Technische Änderung Schildträger SchT 5 und SchT 5S

2. Technische Änderung

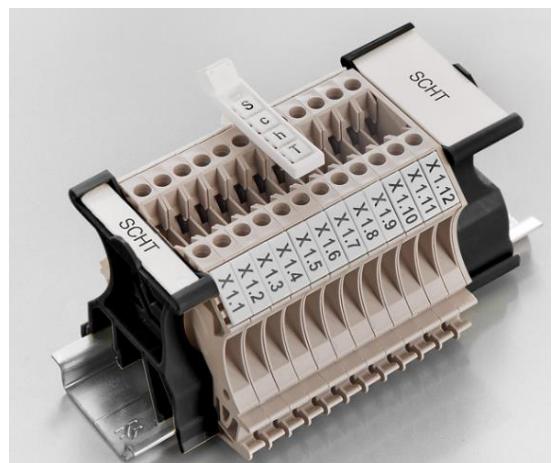
Eine besondere Aufbereitung des Kunststoffs sowie eine optimierte Anpassung des Spritzgussprozesses gewährleistet, dass die Schildträger die gleichen hervorragenden mechanischen Eigenschaften besitzen. Einzig erkennbarer Unterschied ist die Farbe. Aus Beige wird Schwarz.
